## **Pääskyvuorenrinne**

### **ASEMAKAAVANMUUTOSEHDOTUS 27.1.2017**

asemakaavatunnus A30/2009  
diaarinumero 11626-2009

# OSALLISTUMIS- JA ARVIOINTISUUNNITELMAN, LUONNOSKAAVAN JA EHDOTUSKAAVAN VALMISTELUN AIKANA TULLEET MIELIPITEET JA LAUSUNNOT SEKÄ VASTINEET NIIHIN

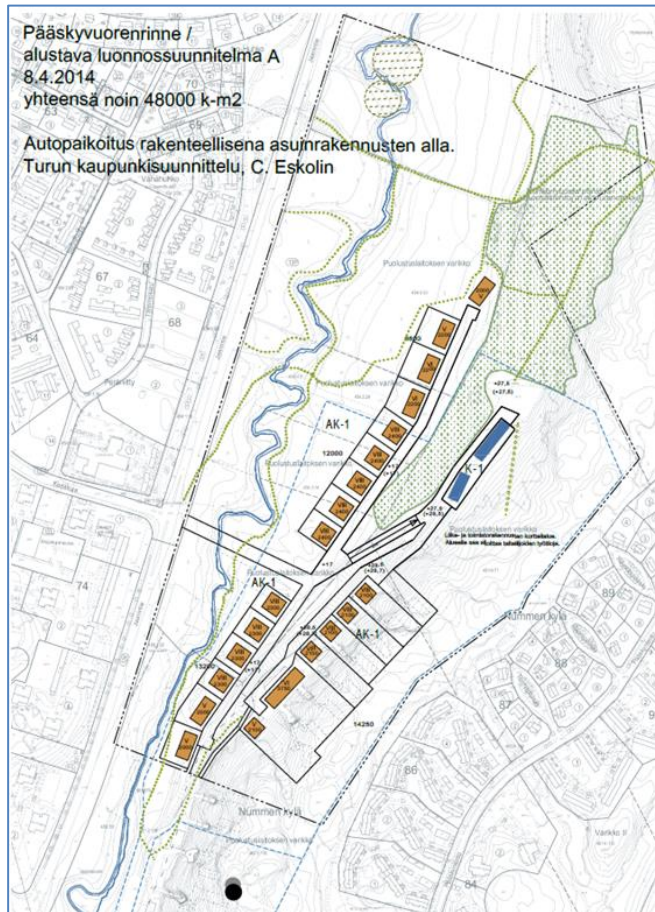
Alustavaan luonnoskuvaan piirretty ja kirjoitettu kysymyksiä:

- Mitä tulee kaava-alueen itärajaan?
- Kasarmirakennuksen lähelle sijoitettu kerrostaloja – ne tulisi sijoittaa toisaalle.
- Voiko Talvitieltä ottaa uuden liittymän Littoistentielle?

**Kaavoituksen vastine:**

Alueen muuttuminen asumiselle tuo väistämättä myös liikenteen ja autot. Uusi rakentaminen sijoittuu kummassakin luonnosvaihtoehdossa Jaaninlaaksoon. Alueen kalliainen ja metsäinen itäosa jää virkistysalueeksi. Vaihtoehdoissa ei ole merkitty uutta asumista kasarmirakennuksen lähelle. Alue on merkitty leikkialueeksi. Liikennesuunnittelu on tarkasteltu eri vaihtoehtoja uuden liittymän sijainnista ja tullut johtopäätökseen, että aluetta ei voi liittää Littoistentielle.
